OSSERVAZIONI AL NUOVO P.R.G. DI GELA

Revisione dell'assetto viario tra il fiume Gela e il margine est della città, al fine di migliorare il contesto paesaggistico attorno l'Acropoli

Porzione planimetrica estratta dal nuovo P.R.G.

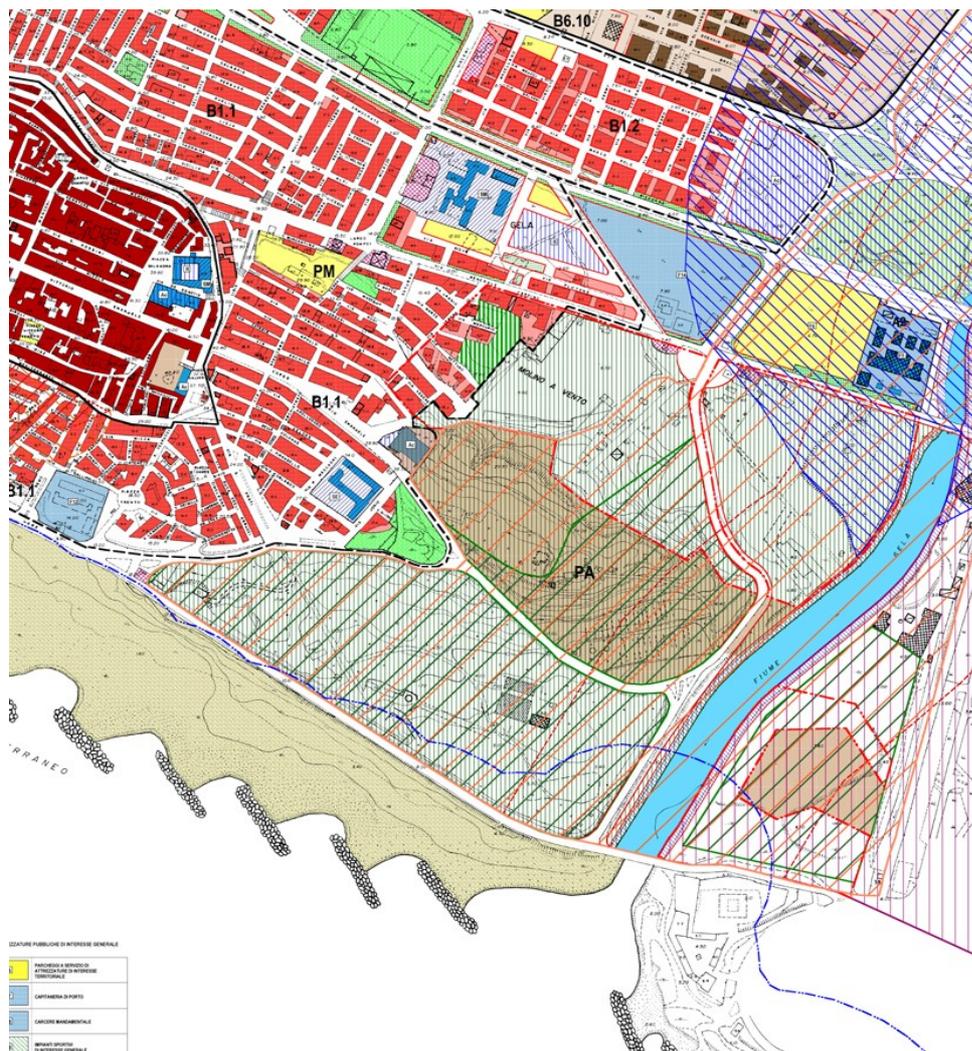
Così come è possibile osservare dalla Tav. E 13 del nuovo P.R.G., nella figura in pagina precedente riportata, l'area ad est dell'abitato prevede, secondo una visione lungimirante, che le due porzioni di territorio su cui insiste il vincolo archeologico, siano contornate da un'ampia fascia di rispetto costituita da aree definite nello zoning "parco archeologico".

Tuttavia questa grande area compresa fra la strada che costeggia lo stabilimento ed il tessuto urbano del margine est della città, se rivisitata con alcune modifiche di facile attuazione, sotto il punto di vista ambientale e paesaggistico, potrebbe acquisire un valore di gran lunga superiore a quello che attualmente ha.

La proposta consiste nel consentire una maggiore omogeneità dell'area da adibire a parco archeologico, e ciò può avvenire eliminando alcune arterie che effettivamente risultano essere doppioni di strade esistenti. Nello specifico le strade che possono essere sottratte all'area del parco archeologico sono, la via Acropoli, cioè quel tratto di circonvallazione che partendo da via Generale Cascino giunge al museo, ed il raccordo stradale che costeggia il fiume, dall'area delle pompe di sollevamento al ponte sulla foce (vedi planimetrie sotto riportate).

Porzione planimetrica con proposta di progetto in modifica del P.R.G

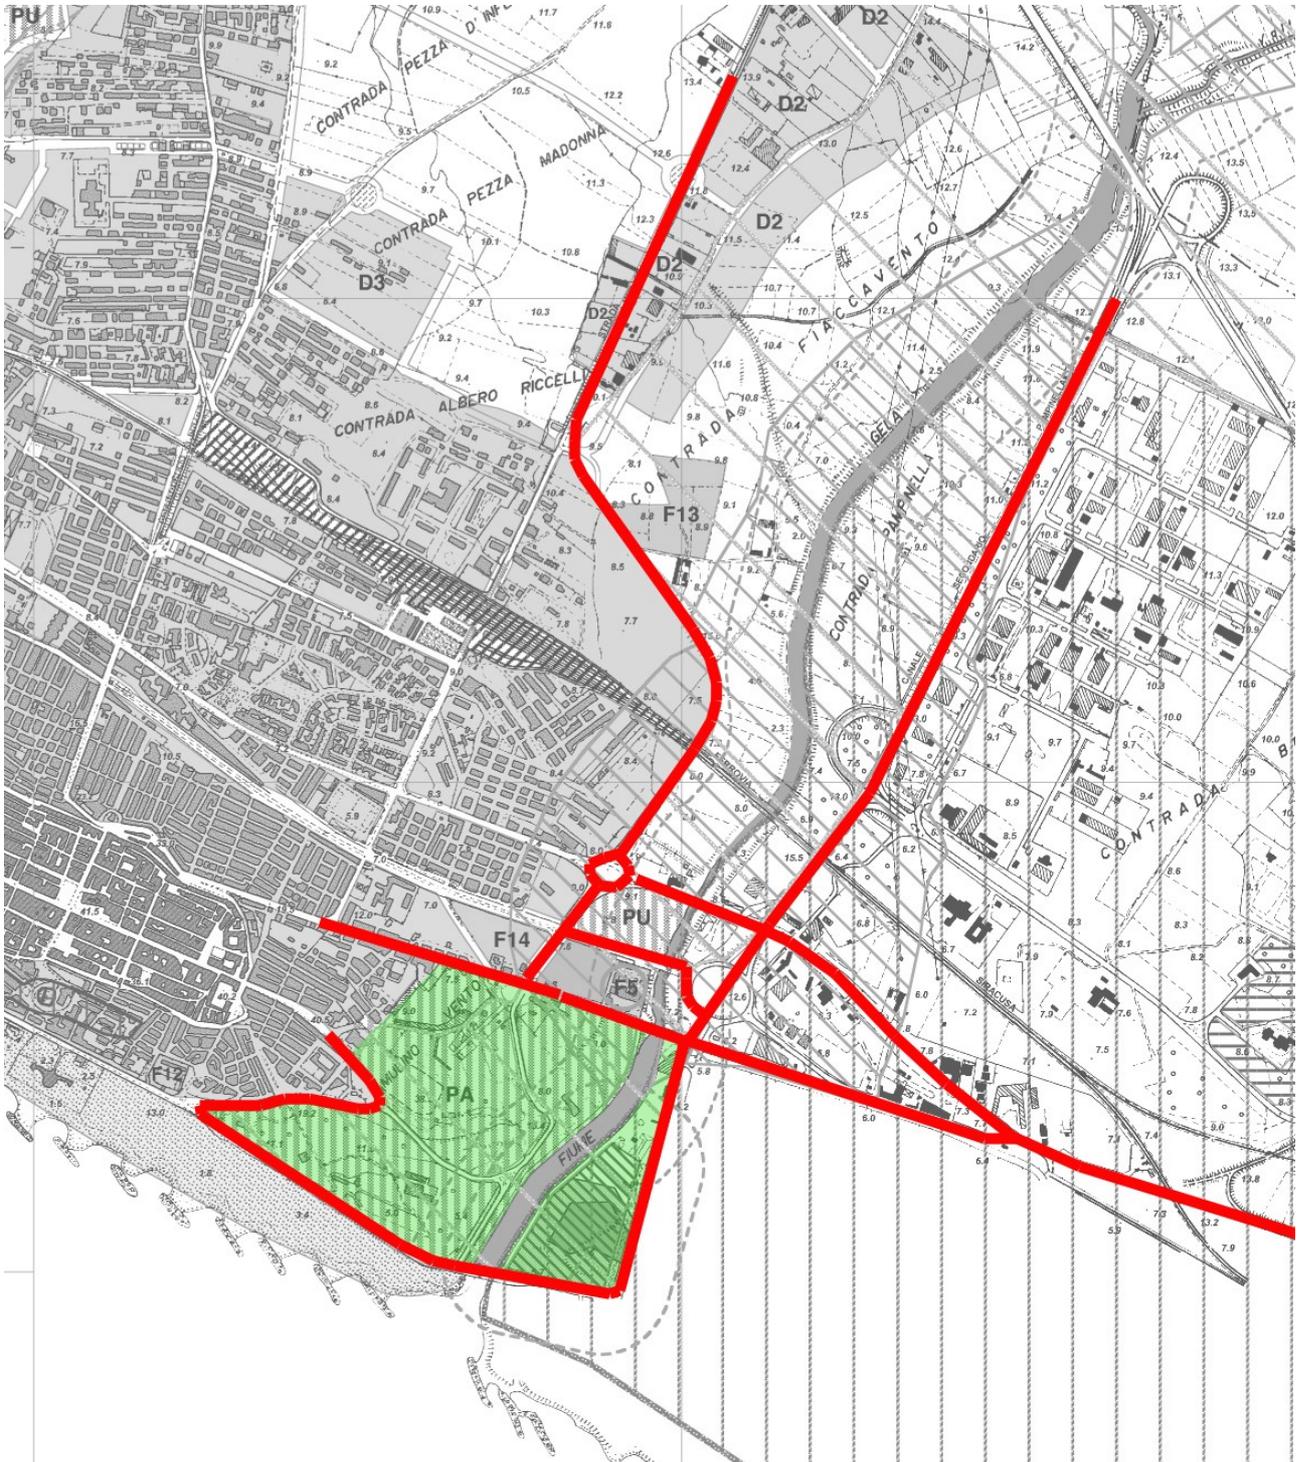
Il tracciato della via Acropoli, eseguite le necessarie modifiche di restringimento della carreggiata, potrebbe riproporsi come percorso pedonale e ciclabile all'interno del parco.

La strada eliminata sarebbe efficacemente sostituita dal giro più ampio che partendo da via Generale Cascino giunge alla strada antistante lo Stabilimento ENI, che poi svoltando dalla costa si riallaccia al lungomare, da qui sarà possibile risalire al museo anche prendendo la strada a gomito che costeggia il bosco Littorio (questo intervento determinerebbe un miglioramento ambientale intorno alla zona archeologica, costituendo un vantaggio per le opportunità di sviluppo turistico verso le quali la città vuole tendere)

Si propone la eliminazione del grande parcheggio previsto fra il tribunale e il mattatoio comunale, e la collocazione di un parcheggio ridimensionato sotto l'Acropoli (in figura quello indicato dal numero 4), a servizio dell'area archeologica. Da questo parcheggio potrebbe risalire verso l'acropoli un sistema di scale, prevedendo delle terrazze giardino, la cui funzione sarebbe quella di mediare il passaggio fra il parco archeologico e le ultime case della città, mitigando l'impatto dell'abitato sull'area (in figura la parte in rosa indicata dal numero 3).
